ECE/TRANS/WP.29/2007/95
19 juillet 2007

RÈGLEMENT TECHNIQUE MONDIAL No 2 RELATIF AU CYCLE D'ESSAI
HARMONISÉ À L'ÉCHELLE MONDIALE DE MESURE
DES ÉMISSIONS DES MOTOCYCLES

Proposition d'amendement 1 au rtm No. 2

(cycle d'essai harmonisé à l'échelle mondiale de mesure des émissions de motocycles (WMTC))

Figure 6.1: Classification des véhicules

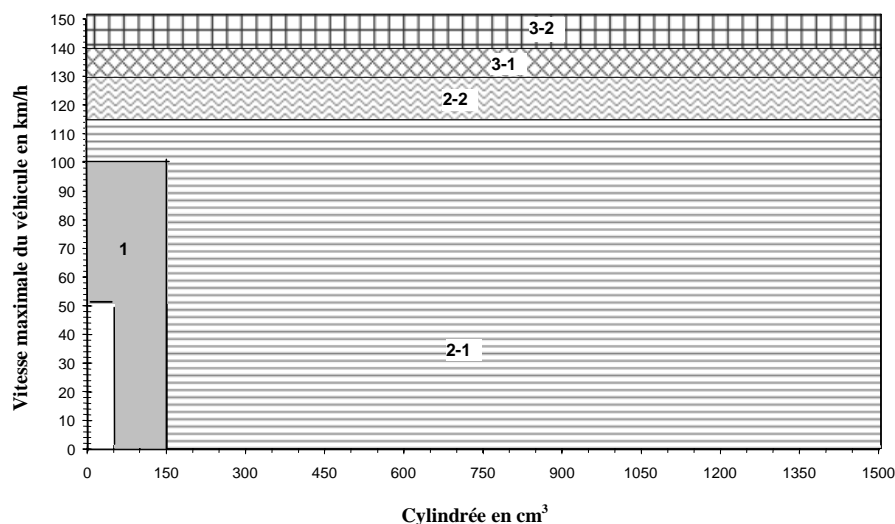
Paragraphe 6.3.3, figure 6.1, remplacer comme suit:

Paragraphe 8.1.1.4.4, modifier comme suit:

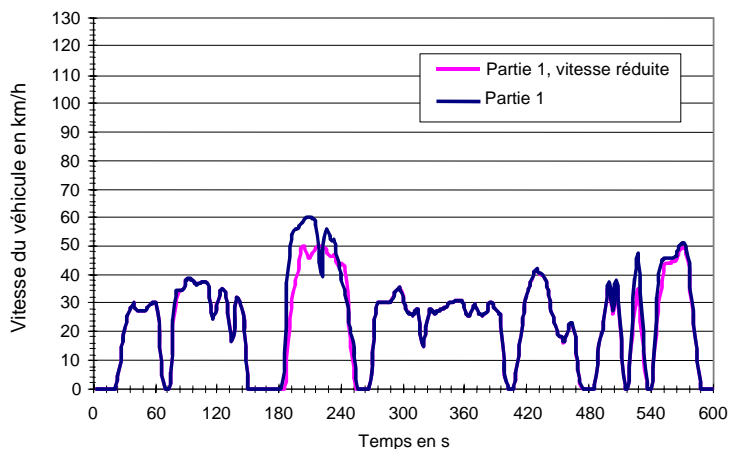
DF est le coefficient défini au paragraphe 8.1.1.4.6 ci-dessous.
